山崩與地滑地質敏感區(L0004嘉義縣市)、山崩與地滑地質敏感區(L0006高雄市)變更計畫書(草案) 公開展示

山崩與地滑地質敏感區變更前後範圍圖

L0004嘉義縣市

【95194NW 中埔】

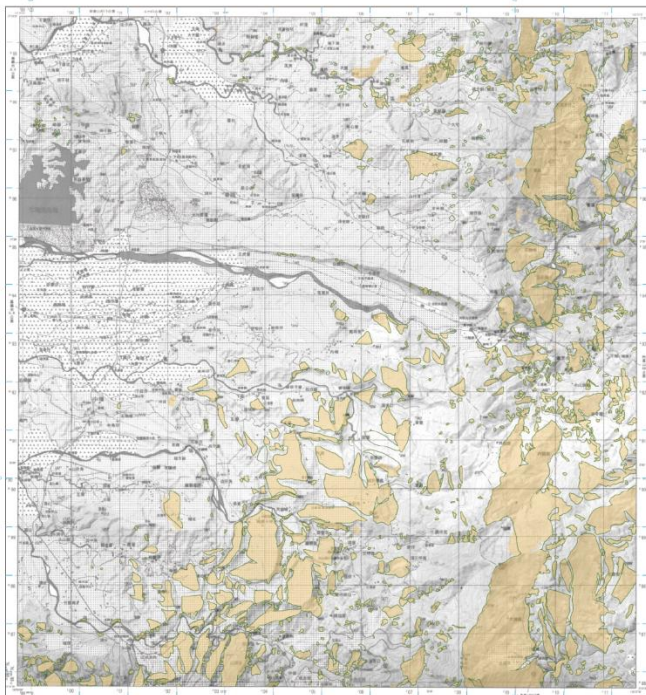
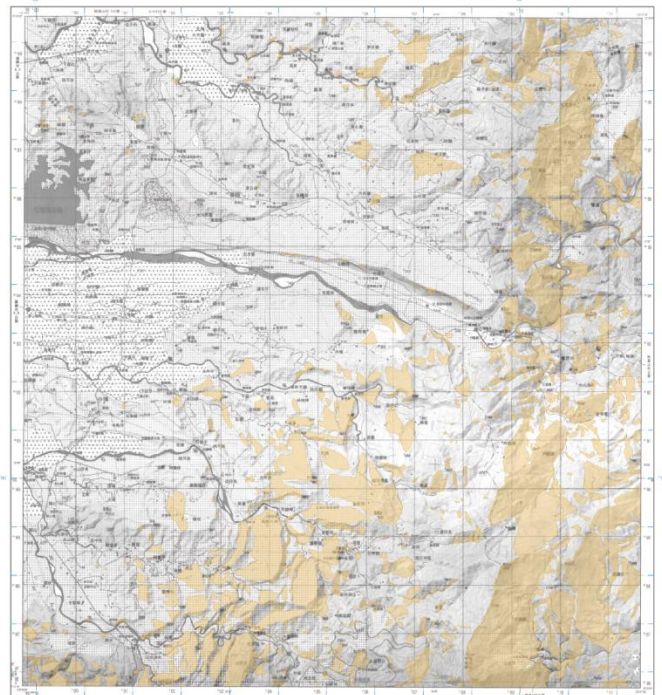
山崩與地滑地質敏感區(L0004嘉義縣市)「變更前後」及「變更後」範圍圖，以中埔圖幅為例。詳見經濟部中央地質調查所(<https://www.moeacgs.gov.tw/>)地質法專區/地質敏感區(草案)公開展示查詢系統查閱。
